dot.: zestaw rozrządu K015541XS do samochodów Ford 1.8 Diesel

009

Biuletyn Techniczny

Rys. 1

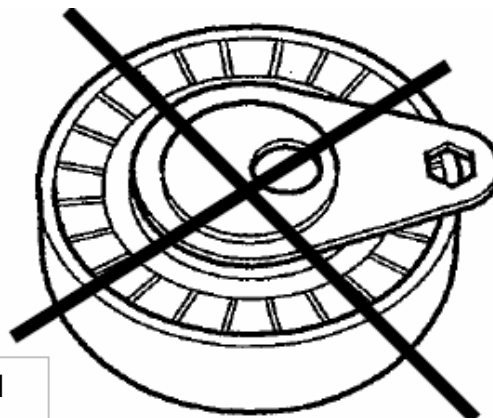
Nowy napinacz automatyczny

Stary napinacz mechaniczny

Napinacz mechaniczny należy zastąpić automatycznym.

Rys. 2

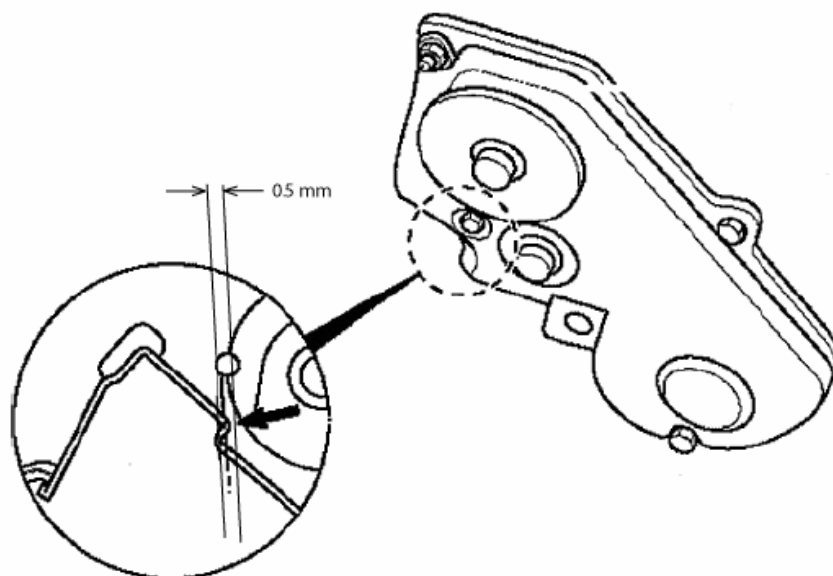
Należy sprawdzić, czy oznaczenie koła pasowego wału rozrządu kończy się na **AC**. Jeżeli zakończeniem numeru jest **AB**, należy zmienić koło na nowe (nr OE XS4Q6A256**AC**).

W przypadku tego rodzaju samochodów firma Gates zaleca weryfikację wersji koła pasowego wału rozrządu przy każdej wymianie rozrządu.
